ACTA No. 13

Se realizará por parte del evaluador líder socialización de observaciones sobre los ajustes parciales correspondientes al diseño hidráulico del acueducto proyecto presentados por la consultoría el 8 de noviembre de 2023 correspondientes al proyecto denominado **CONSTRUCCION DE OBRAS COMPLEMENTARIAS PARA LA OPTIMIZACION DEL SISTEMA DE ACUEDUCTO Y ALCANTARILLADO DEL AREA URBANA DEL MUNICIPIO DE CONDOTO.**

ANEXO 1 - Diseño Hidraulico Captacion e Impulsion.dwg

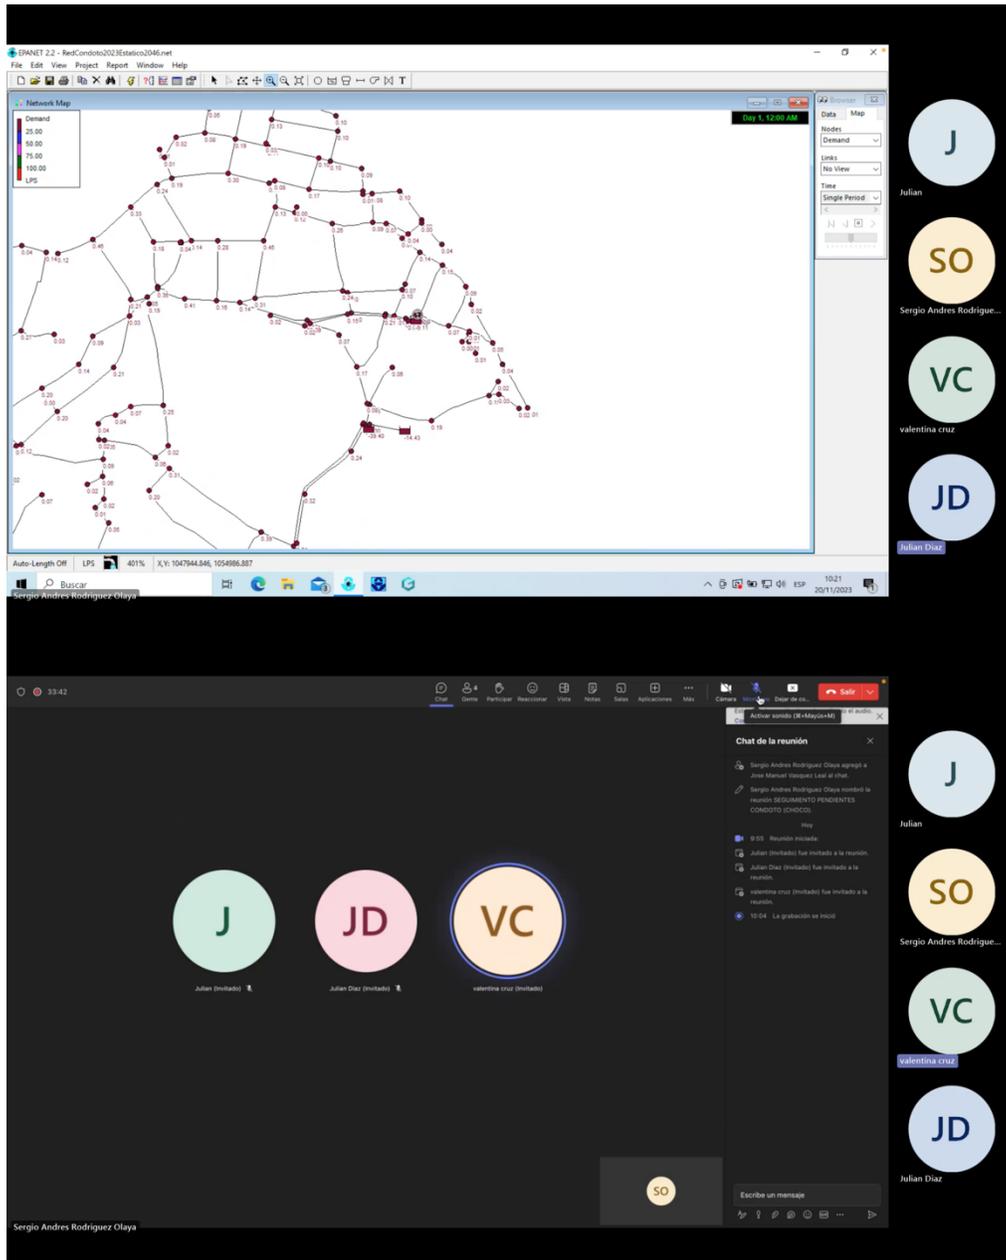
- En los planos de la captación, respecto de los bombes proyectados, se requiere de mayor detalle, indicando, y de acuerdo a lo reportado en los informes de hidrología, los niveles mínimos, medios y máximos de la fuente. De igual manera que en el esquema de las tuberías se indiquen las dimensiones y accesorios puestos que estos no se encuentran expuestos en los planos. Respecto de los planos hidráulicos, el Ing. especialista de la consultoría indica que las observaciones serán atendidas.

DE ACUERDO AL NIVEL DEL RIO

ES BOMBA
